**Modulo per la presentazione delle osservazioni per i piani/programmi/progetti sottoposti a procedimenti di valutazione ambientale di competenza statale**

ID: Codice procedura (ID\_VIP/ID\_MATTM):10844

Impianto per la produzione di energia elettrica da fonte eolica, costituito da 6 aerogeneratori della potenza complessiva di 37,2 MW, un sistema di accumulo da 25 MW e relative opere connesse in località "Rempillo" nel comune di Pitigliano (GR).

# ALLEGATO alle OSSERVAZIONI all' IMPIANTO EOLICO denominato REMPILLO nel COMUNE di PITIGLIANO ( GR). Comp

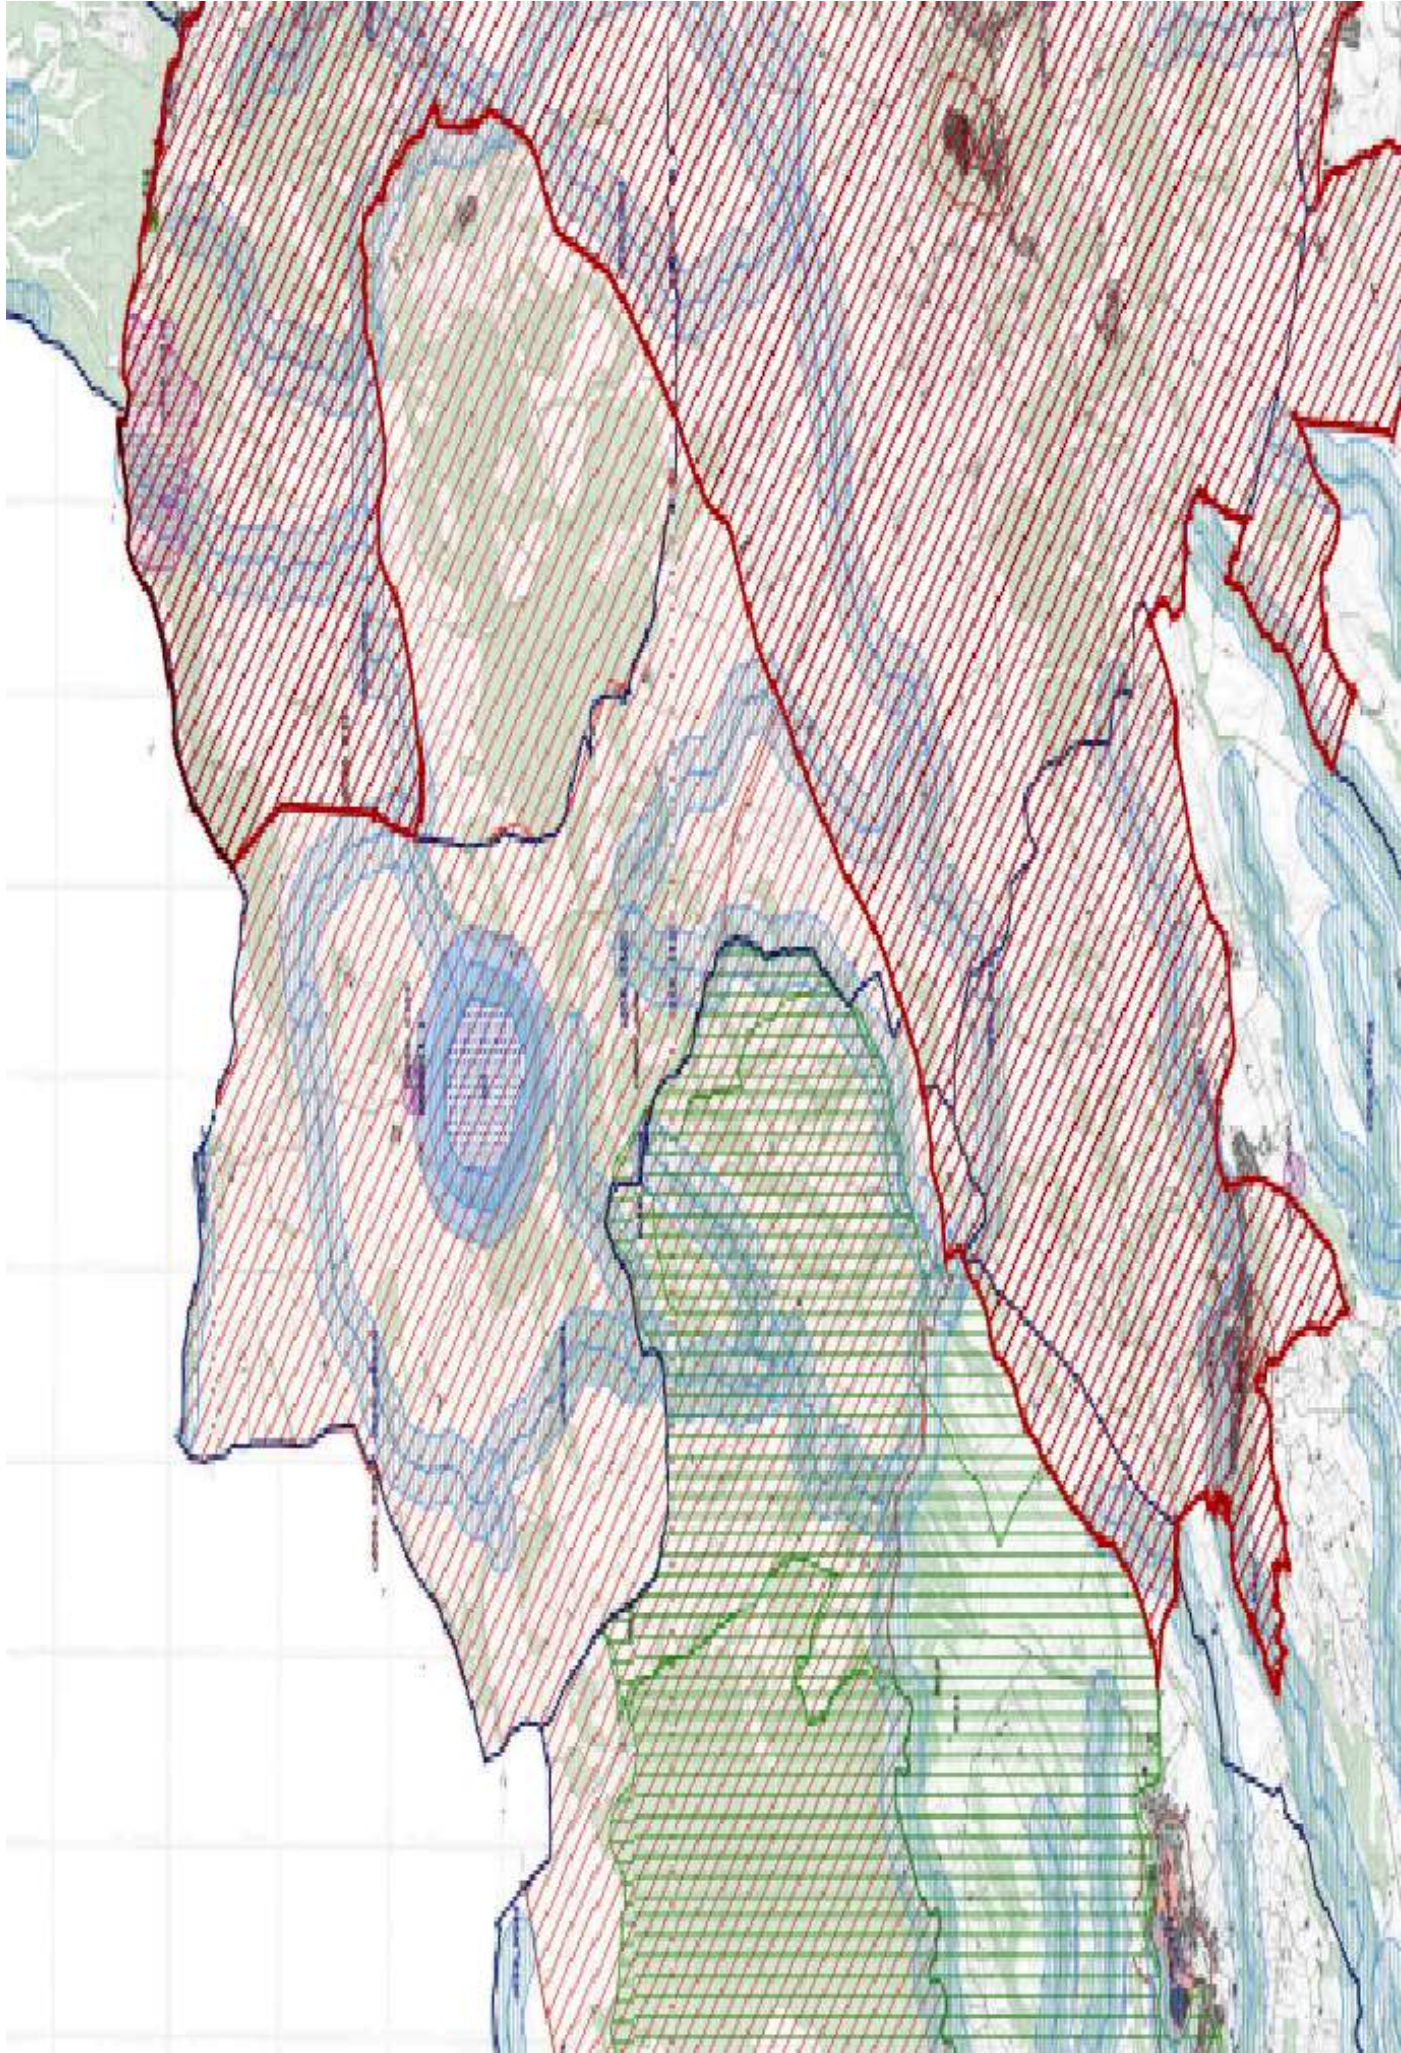
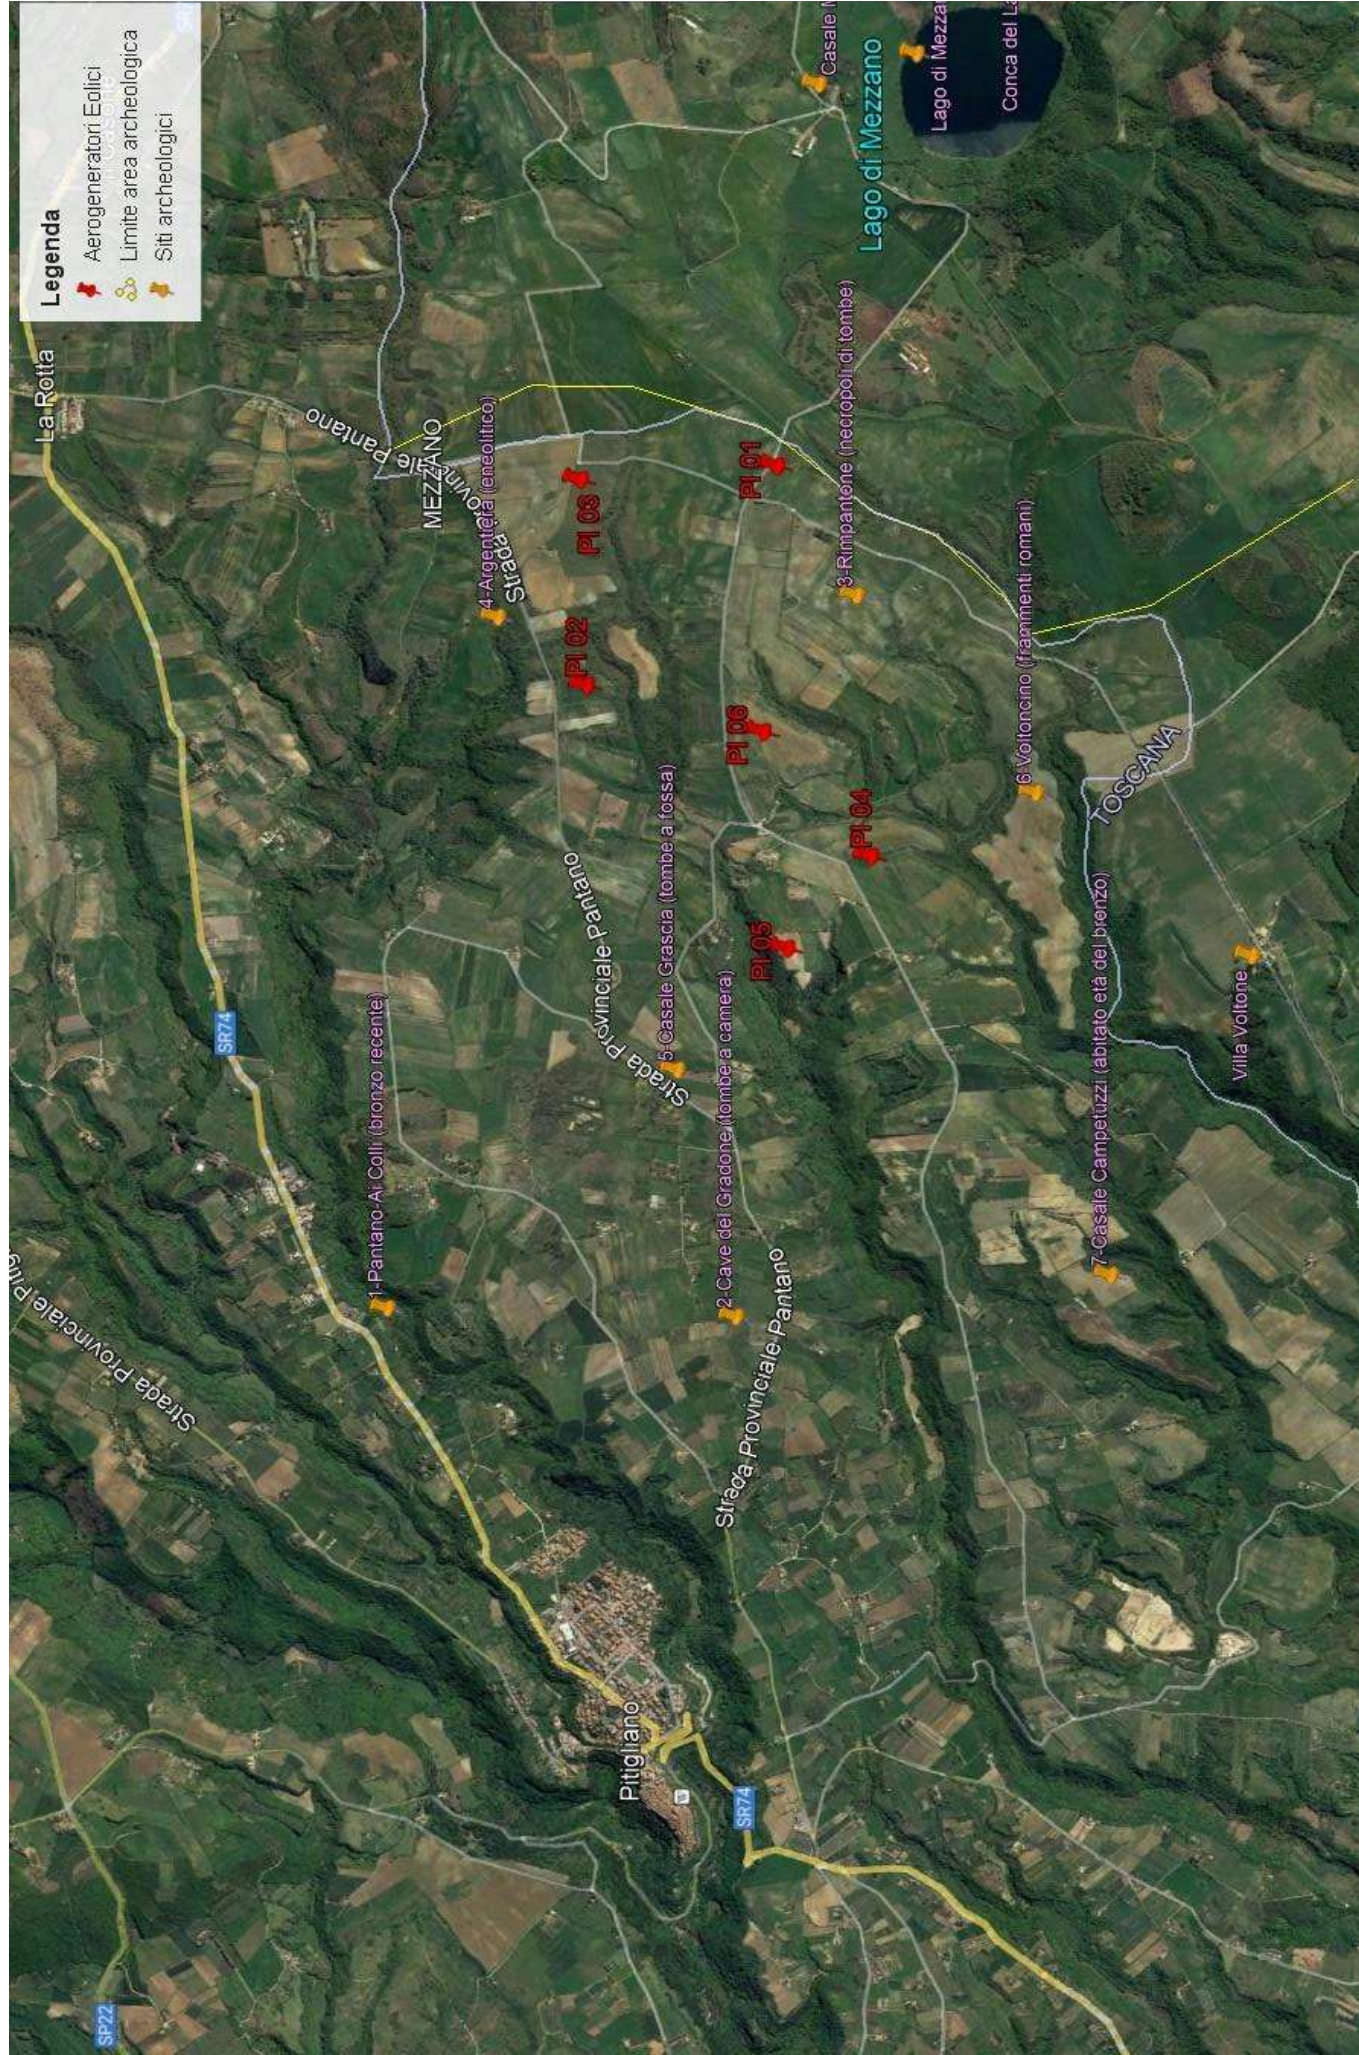
In sintesi, visti l'art. 20 comma 8 lettera c) quater del D.Lgs n 199/2021 e le Linee guida nazionali appena citate, considerato l'enorme impatto dell'impianto eolico industriale denominato "Rempillo" sulla zona paesaggistica di notevole interesse pubblico ben individuata nelle immagini

n.1 e n. 2 e sui Beni Culturali evidenziati nell' immagine n. 3 dell'Allegato alle presenti Osservazioni, per la collocazione delle pale P04 e P05 direttamente all'interno del perimetro di un'area archeologica e per gli impatti anche sull'area intermedia e vasta dei pregiati territori laziali della Tuscia settentrionale e in particolare di quelli del pitiglianese ricco di emergenze agricole, naturalistiche, storiche e archeologiche del periodo etrusco ma non solo, si chiede che venga negata l'autorizzazione all' insediamento dell'impianto eolico denominato "Rempillo".

**Legenda**

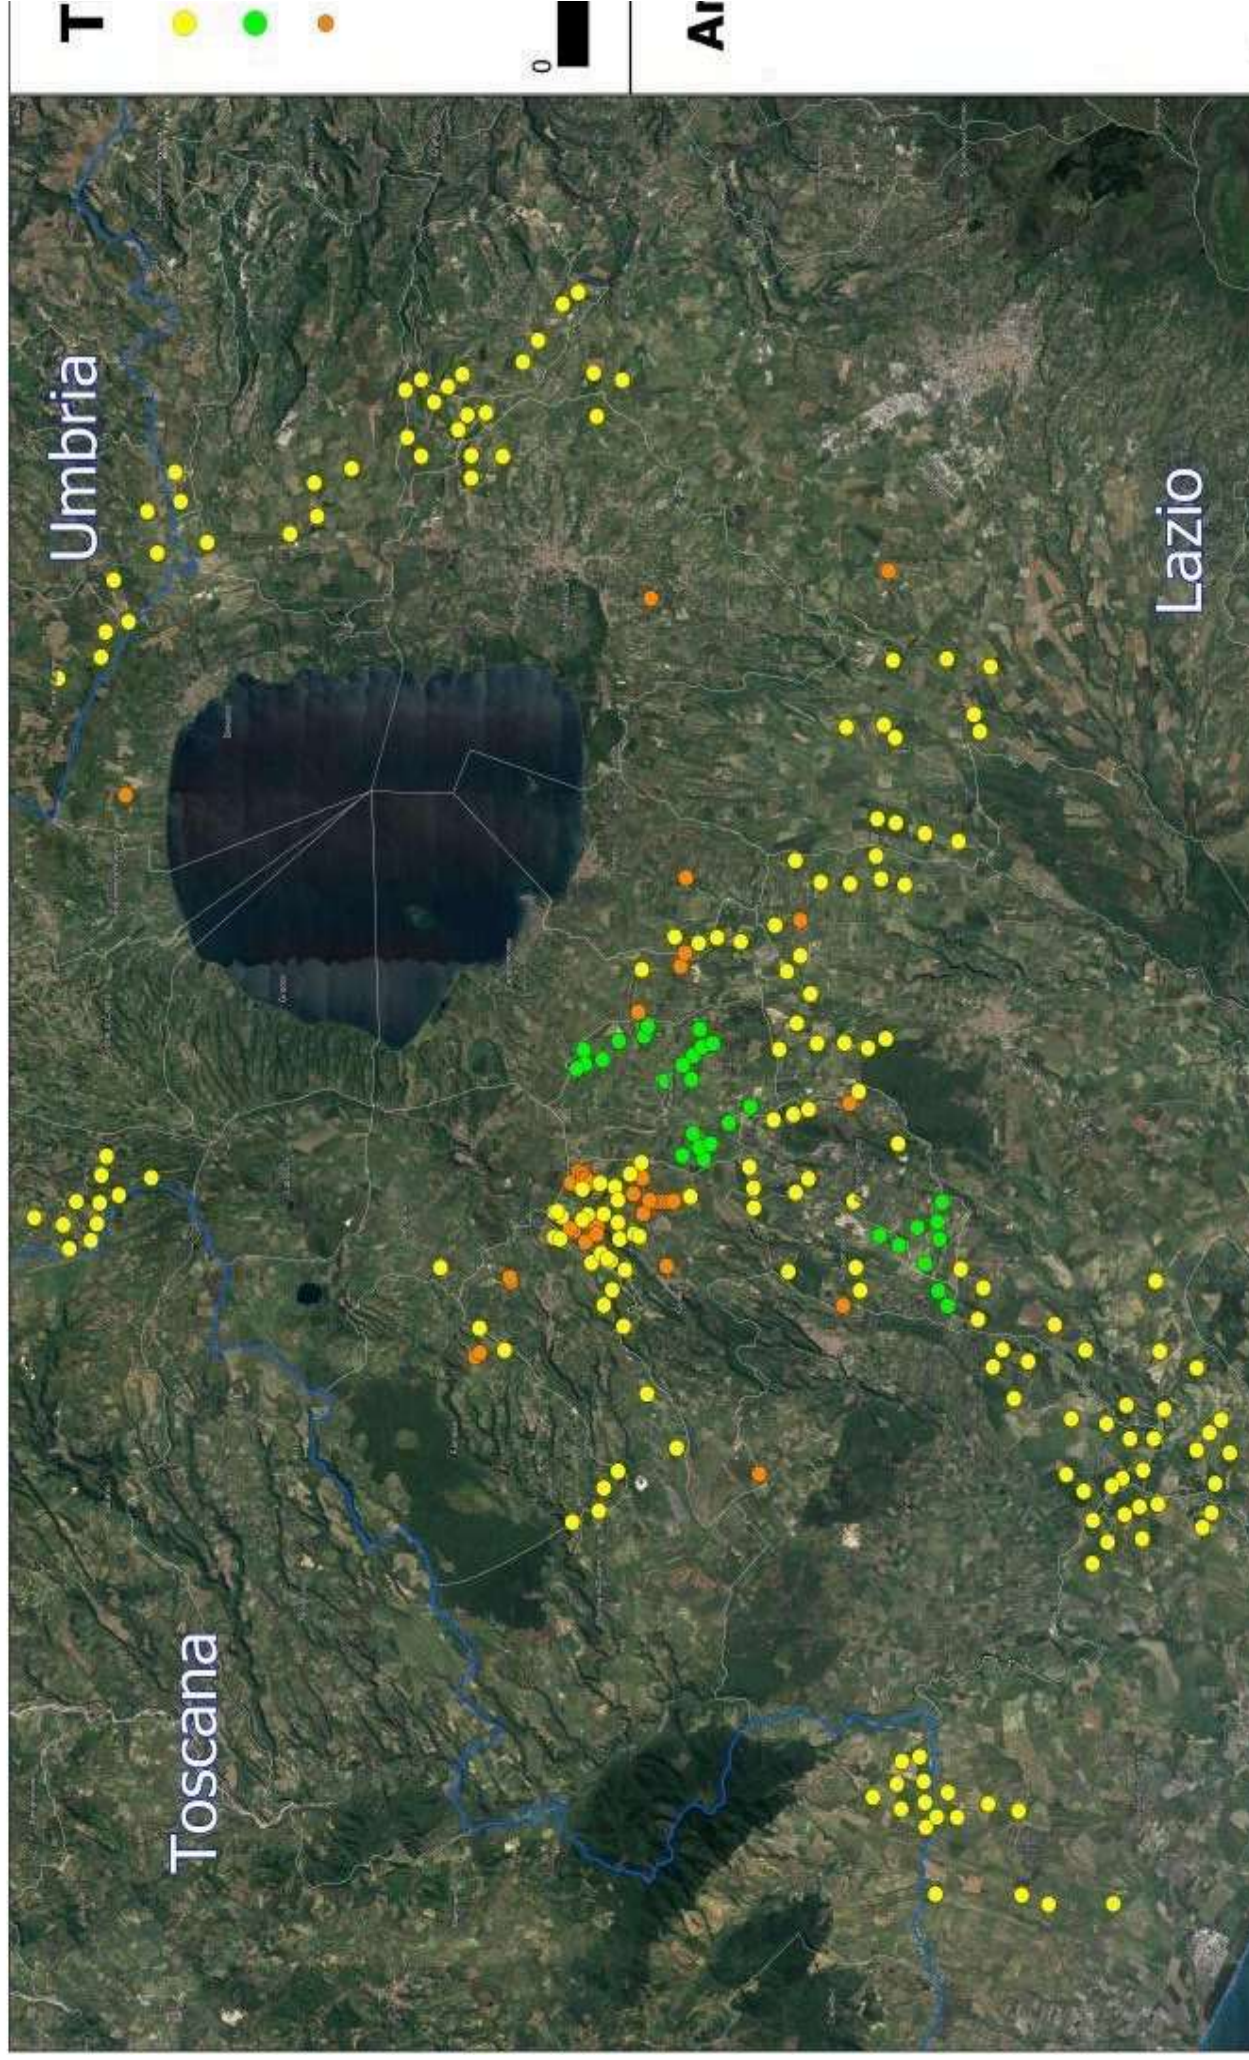
- h) Le zone di interesse archeologico evidenziate nell'immagine n. 3 a cui si aggiungono anche l'importante abitato protostorico di Sorgenti della Nova e Ruder del Castello altomedioevale che si trovano a circa 4 km dalle aree in cui è stato progettato l'impianto eolico industriale. Poco più lontano i resti del castello medioevale "Morrone". Nell'area vasta le preziose necropoli eneolitiche (Poggi Alti) ed etrusche di Pitigliano, Sovana e Sorano. I pregiati prodotti agricoli come il vino bianco DOC di Pitigliano.
